浜岡原子力発電所 震源を特定せず策定する地震動について

2023年2月9日

震源を特定せず策定する地震動の検討概要

<補正申請（2021年12月）と変更後の振幅包絡線の経時変化（Noda et al.(2002)の方法に基づく）の比較>

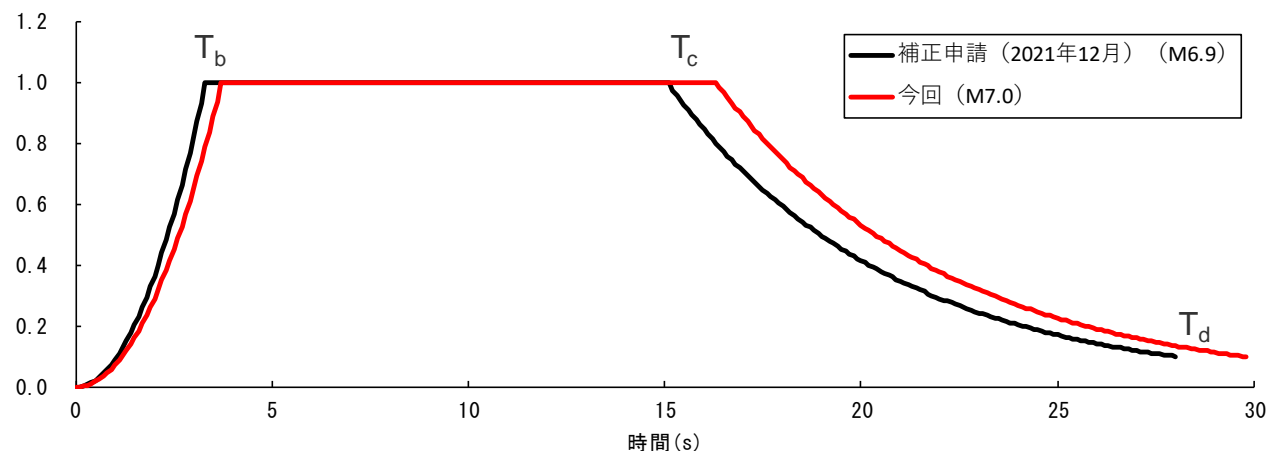
No.	コメント	回答概要	ページ
1	<p>震源を特定せず策定する地震動の標準応答スペクトルに基づく地震動に関する補正申請において、断層モデルを用いた手法による地震動評価で用いる地下構造モデルとは異なる地下構造モデルが用いられているが、先行サイトの審査でもコメントしているとおりその理由の説明が必要であり、地下構造モデルの審査以降に相応な調査や検討、分析の追加が新たに行われてなければ地下構造モデルを新たに設定する妥当性が言えないこと、もし新たなデータや知見が得られたことにより新しく設定した地下構造モデルを用いるということであれば、これまで審査してきた断層モデルを用いた手法の地下構造モデルや地震動評価結果についても再度審査する必要が生じ、審査の長期化に繋がる部分もあることも踏まえて、標準応答スペクトルに基づく地震動の評価方針を説明すること。</p>	<p>標準応答スペクトルに基づく地震動の評価方針については、標準応答スペクトルに基づく地震動の評価に用いる地下構造モデルについて、補正申請から変更し、断層モデルを用いた手法による地震動評価の統計的グリーン関数法で用いた地下構造モデル（SGFモデル）と同じものを用いることとする。</p> <p>また、先行サイトの審査を踏まえ、標準応答スペクトルに基づく地震動の評価に用いる模擬地震動についても、補正申請から変更し、振幅包絡線の経時変化をM7.0で設定して作成することとする。</p>	p.17,44,49,62,65,67

⇒先行サイトの審査を踏まえ、審査ガイドにおいて「全国共通に考慮すべき地震動」の規模はMw6.5程度未満と記載されており、Mw6.5をKanamori(1977)及び武村(1990)に基づきMに換算するとM6.949になるが、審査ガイドでは「Mw6.5程度未満」と幅を持って示されていることから換算式から求められるMについて幅を持たせ、模擬地震動の特に強震部の継続時間が長めとなるよう保守的に**M7.0で振幅包絡線の経時変化を設定**することに変更。

M	Xeq (km)	振幅包絡線の経時変化(s)			主要動継続時間 (s)	継続時間 (s)
			T _b	T _c	T _d		
補正申請（2021年12月）	6.9	10	3.3	15.1	28.0	11.8	28.0
今回	7.0	10	3.7	16.3	29.8	12.6	29.8
